**Comité d'experts du transport des marchandises dangereuses  
et du Système général harmonisé de classification  
et d'étiquetage des produits chimiques****Sous-Comité d'experts du transport  
des marchandises dangereuses****Quarante-cinquième session**

**Questions relatives au Système général harmonisé  
de classification et d'étiquetage des produits  
chimiques: Matières explosibles désensibilisées****Sous-Comité d'experts du Système général harmonisé  
de classification et d'étiquetage des produits chimiques****Vingt-septième session**

**Critères de classement et communication des dangers:  
Travaux du Sous-Comité d'experts du transport  
des marchandises dangereuses: Dangers physiques****Inclusion d'un nouveau chapitre «2.17 Matières explosibles  
désensibilisées» dans le SGH et de «Procédures de  
classement, méthodes d'épreuve et critères relatifs aux  
matières explosibles désensibilisées» dans une nouvelle  
partie V du Manuel d'épreuves et de critères****Communication de l'expert de l'Allemagne<sup>1</sup>****Introduction**

Diagramme de décision 2.17.1 pour les matières explosibles désensibilisées

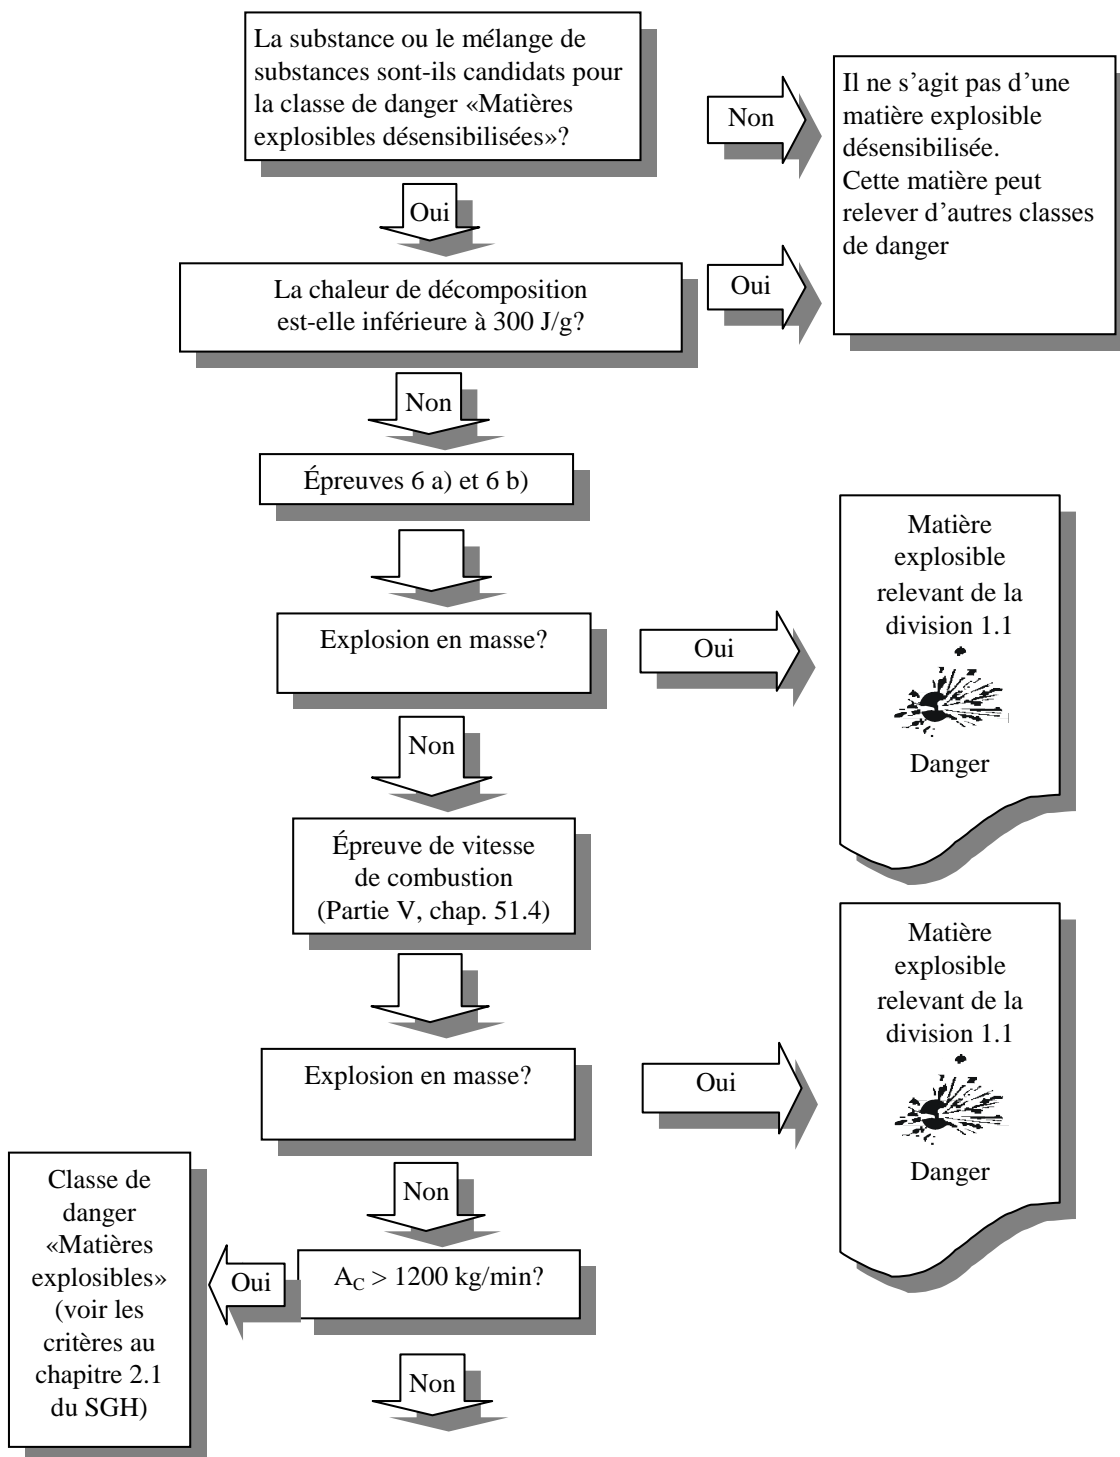
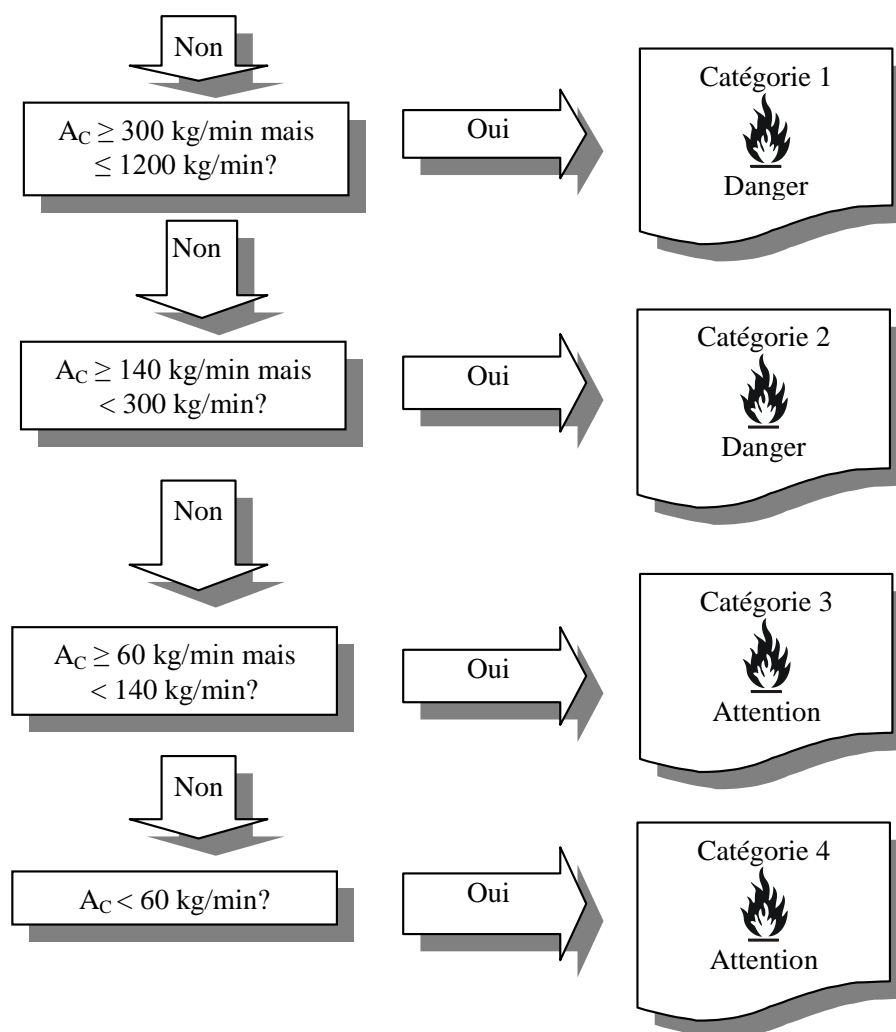
Pour classer les matières explosibles désensibilisées, on doit déterminer le danger d'explosion et la vitesse de combustion corrigée suivant la méthode décrite à la partie V des Recommandations relatives au transport des marchandises dangereuses, Manuel d'épreuves et de critères. Le classement se fait selon la procédure décrite dans le diagramme 2.17.1.

Figure 51.4.1  
Mesure du rayonnement en fonction du temps

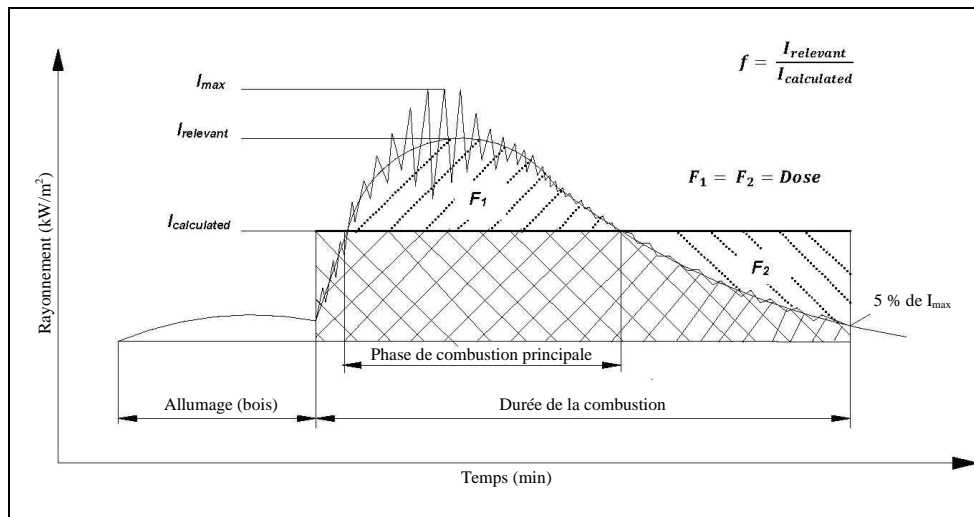
a) Le début de l'incendie est défini comme le moment où la réaction de la substance ou du mélange de substances devient perceptible, alors que la fin de l'incendie coïncide avec une diminution du rayonnement  $I$  (dû à l'incendie) jusqu'à moins de 5 % du niveau maximum ( $I_{max}$ ) (voir fig. 51.4.1);
